# RENESAS TECHNICAL UPDATE

製品分類	MPU&MCU	発行番号	TN-H8*-A380A/J		Rev.	第1版
題名	H8SX/1638、1648 グループ A/D 外部トリガ起動時の注意事項		情報分類	技術情報		
適用 製品	H8SX/1638、H8SX/1634、H8SX/1632 H8SX/1648、H8SX/1644、H8SX/1642	対象ロット等	関連資料	H8SX/1638 グループハードウェア マニュアル (RJJ09B0396-0100) H8SX/1648 グループハードウェア マニュアル (RJJ09B0397-0100)		
		全ロット

フロー1 外部トリガ起動設定時のモード切り替え手順

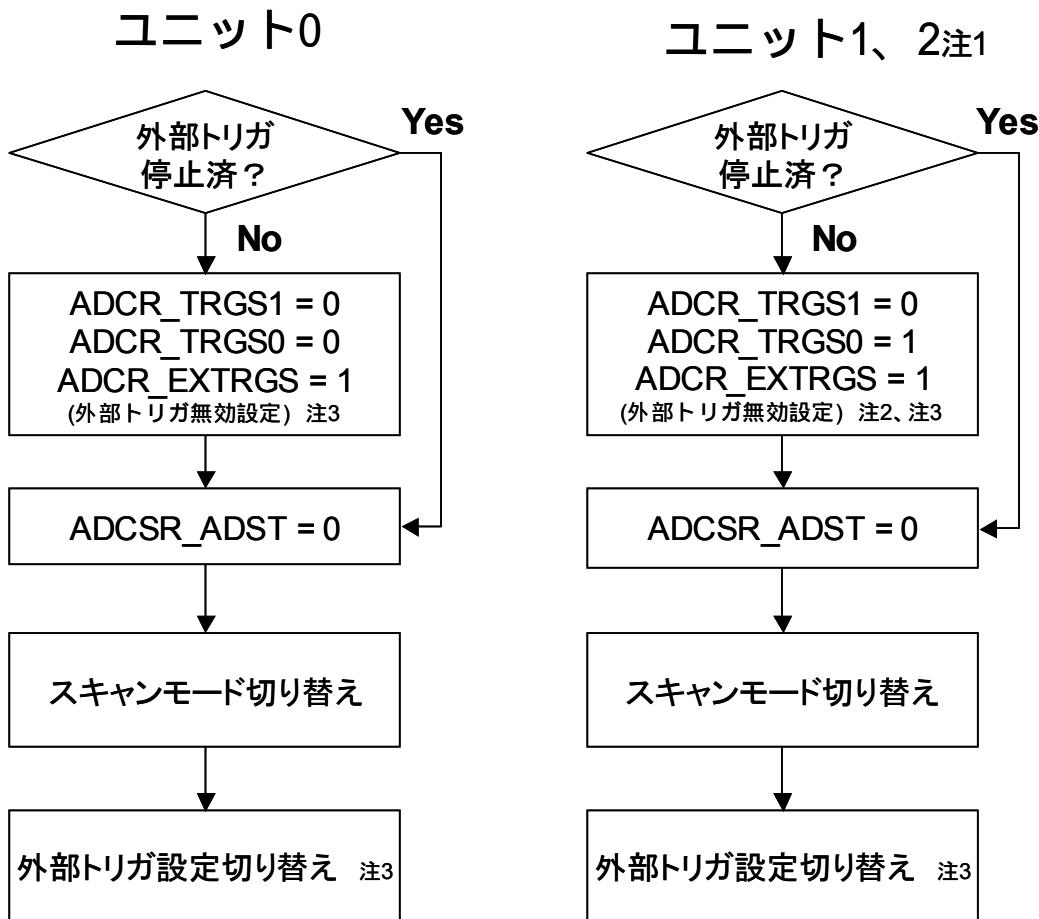
外部トリガ<sup>1</sup>起動使用時に（1）～（3）のいずれかを実施している場合、AD 変換器を停止できない現象が発生する場合があります。

- (1) 外部トリガ起動設定使用時に、ADCSR\_ADST ビットへの “0” “1” ライト
- (2) 外部トリガ起動設定から外部トリガ禁止設定への切り替え
- (3) 外部トリガ起動設定使用時に、スキャンモード (SCANE、ADSTLCR ビット) を切り替え  
(連続スキャンモード シングルモードまたは 1 サイクルスキャンモードへの切り替え)

外部トリガ起動設定 外部トリガ禁止設定への切り替え及び、

外部トリガ起動設定使用時のスキャンモード (SCANE、ADSTLCR ビット) の切り替えは、

外部トリガ入力無効設定に切り替えた後に実行して下さい。

ADCR\_TRGS1、TRGS0、EXTRGS ビットへ特定値をライトすることで

外部トリガ入力無効設定とすることができます。

(2) または (3) に該当する場合の詳細手順については、フロー 1 をご参照ください。

注1)ユニット2は、H8SX/1648グループのみに適用

注2)ハードウェアマニュアルの12-37に記載しておりますように、必ずTPUユニット1の  
TIER\_TTGEビットは、0の状態でご使用ください。

注 3)ADCR\_TRGS1、TRGS0、EXTRGS ビットの書き換えは同時(バイト単位)に行って下さい
